**Bro 70-0-171 - OF af
Nørresundbygrenen**

**Teknisk undersøgelse af
stilladskollaps den 25. april 2006**

Dokument nr. 63917-RAP-001
Revision nr. 0
Udgivelsesdato 22. juni 2006

Figur 1 Detalje af krydsende bjælker

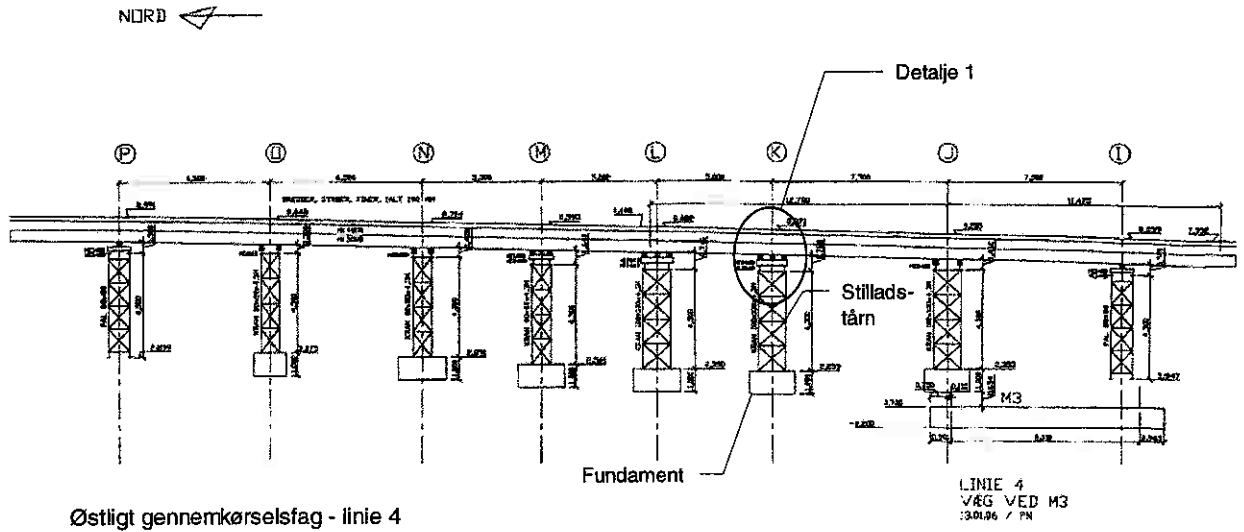
Sammenstyrtningen blev initieret ved tårn K (se Figur 4) i den østlige understøtningslinie, langs motorvejens nordgående spor. Bæreevnesvigtet er indtrådt i krydsningspunktet mellem to bjælker under donkraftene, der bærer forskallingssystemet - se Figur 1. Belastningen har medført overbelastning af fordelingsbjælken kropplade.

Søjleåget HE500B mistede derved sin understøtning på tårn K og skulle nu spænde fra tårn J til tårn L - se Figur 4. De herved øgede belastninger på de i

Figur 4 Oversigt over strukturelle elementer

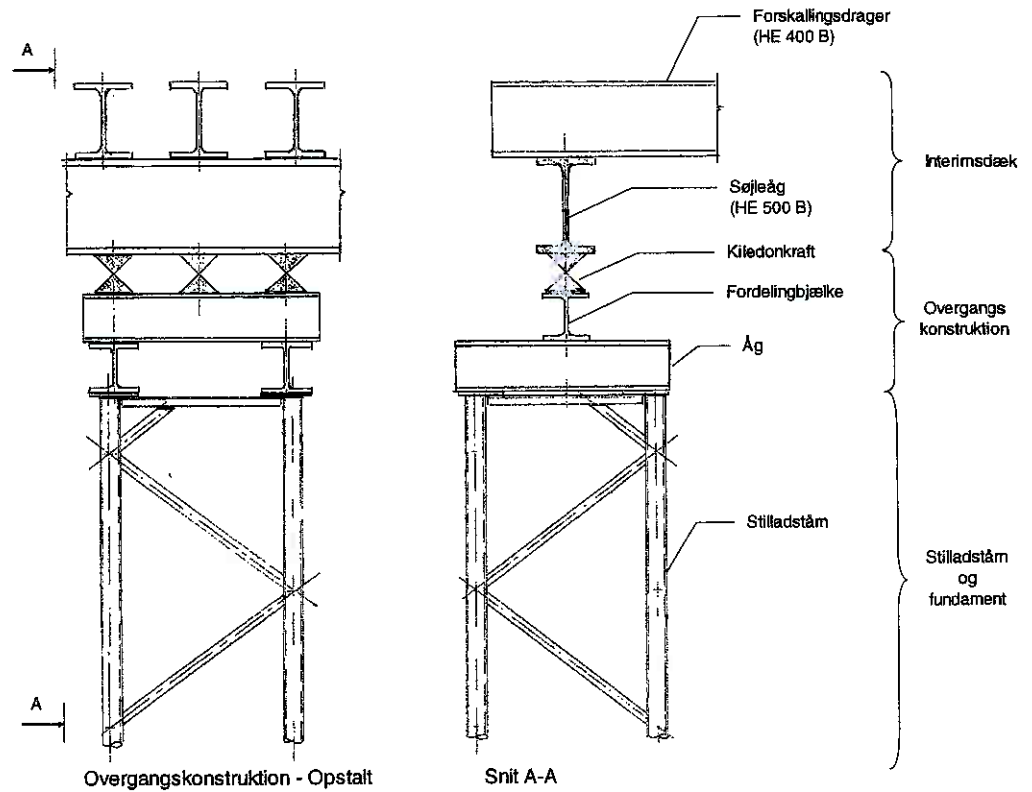
Overgangskonstruktionen mellem søjleåg og tårne består af donkrafte, fordelingsbjælker og åg, jf. Figur 5.

- Entreprenøren har ikke vurderet effekten af lokale belastninger på kroppladen af fordelingsbjælken og åg. Dette omfatter både koncentrede belastninger under donkrafte og i krydsningspunktet mellem fordelingsbjælke og åg. Der er f.eks. ikke tilføjet lokale kropafstivninger under belastningspunkterne til sikring af lastoverføring og stabilitet. Der er fundet regningsmæssige udnyttelsesgrader af størrelsesordenen 2 for flere fordelingsbjælker og åg.

- Der er ikke taget hensyn til excentriciteter som følge af tolerancer på placering af f.eks. donkrafte og fordelingsbjælker. Få mm excentricitet på belastningen ud af bjælkens plan medfører ekstra påvirkninger af bjælkens kropplade af samme størrelsesorden som fra selve den lodrette last.

Figur 13 Vinkel mellem forskallingsdrager og søjleå

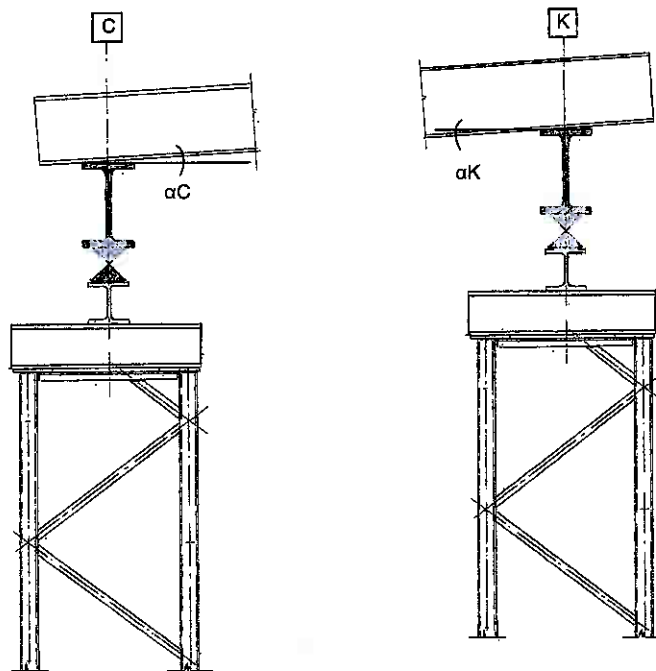
Da søjleågets overflange i princippet er vandret, vil forskallingsdrageren blive understøttet på den ene kant af overflangen, se nedenstående figur.

Som følge af nedbøjningen af forskallingsdrageren fra nyttelasten (vægt af frisk beton m.m.) vil vinklen mellem søjleåets overflange og forskallingsdrageren reduceres i den vestlige understøtningslinie (A-H), mens vinklen øges i den østlige understøtningslinie (I-P).

Figur 14 Vinkeldrejninger for forskallingsdrager nr.17

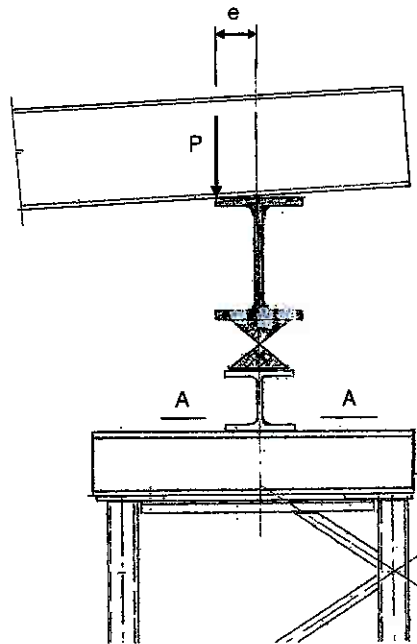
For forskallingsdrager nr. 17, placeret ved stilladstårn C/K, ses, at vinkeldrejningen hidrørende fra nedbøjning er i samme størrelsesorden som den geometriske vinkel, således at de resulterende vinkler mellem søjleå og forskallingsdrager bliver som vist nedenfor.

For vederlaget ved stilladstårn K er det fundet, at ved ca. 20% af den totale lodrette reaktion vil søjleågets overflange have indstillet sig til forskallingsdragerens vinkel, og de resterende 80% af lasten vil indføres uden excentricitet.

Den tilhørende maksimale vandrette udbøjning af søjleåg/ kiledonkraft/ fordelingsbjælke bliver i størrelsesorden 5mm, hvilket vil medføre, at der forekommer flydning i fordelingsbjælkens kropplade på stilladstårn K, selv ved anvendelse af karakteristiske laste og materialeparametre.

Figur 17 Sammenligning af reaktioner på stilladstårne

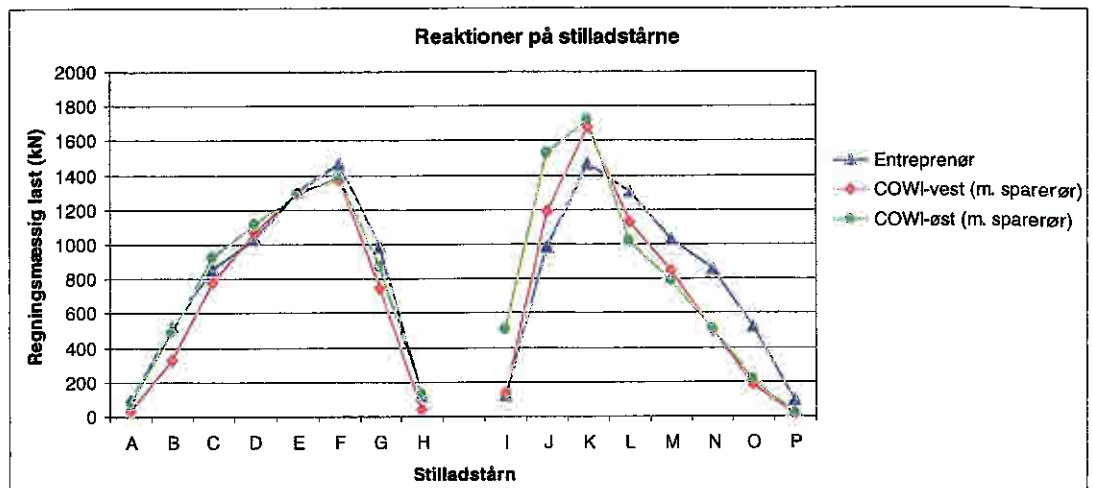
Reaktionen på de enkelte stilladstårne er angivet på entreprenørens tegning 28.125-01. På figuren nedenfor er entreprenørens reaktioner sammenlignet med resultaterne fra COWIs uafhængige beregning af det vestlige og det østlige gennemkørselsfag. Det skal noteres, at COWIs reaktioner er beregnet for et dragertværsnit, hvor sparerør er taget i regning, mens entreprenørens beregning er baseret på et tværsnit uden sparerør.

Figur 30 Excentrisk placering af fordelingsbjælke

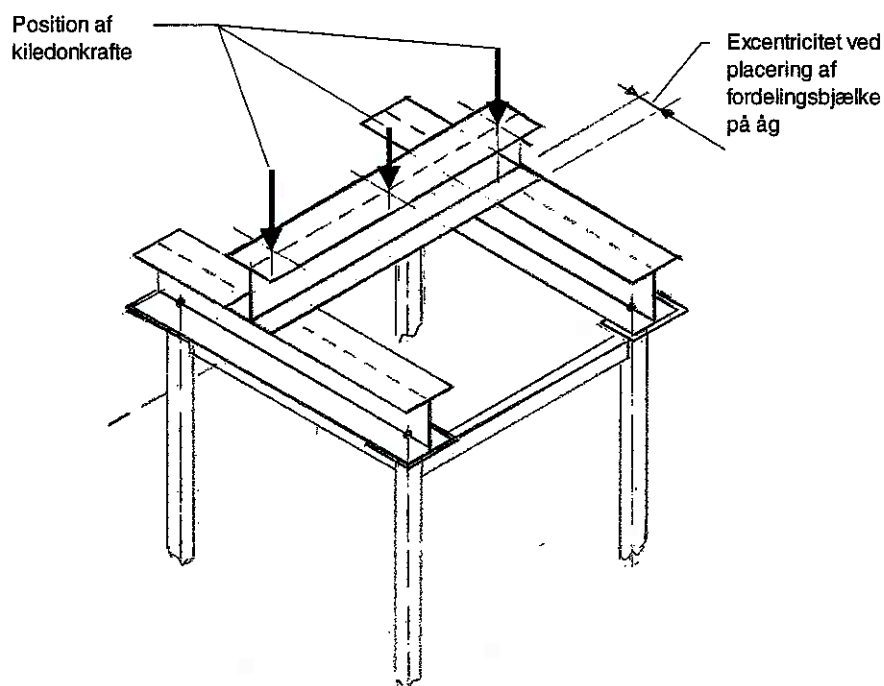
Det konstateredes, at placeringen af kiledonkræfte, fordelingsbjælker og åg var upræcis i forhold til anvisningerne på tegningerne. Kiledonkræfte var i mange tilfælde excentrisk placeret i tværgående retning på fordelingsbjælken, hvilket i kombination med manglende kropafstivninger ved vederlag eller ved donkraftposition kunne resultere i en overbelastning af fordelingsbjælkens kropplade med stabilitetssvigt til følge.

Endvidere var fordelingsbjælken i nogle tilfælde excentrisk placeret på ågene, således, at den overvejende del af den lodrette last blev afleveret i den ene side af stilladstårnet, hvilket ikke er taget i betragtning i de modtagne beregninger af stilladskonstruktionen.
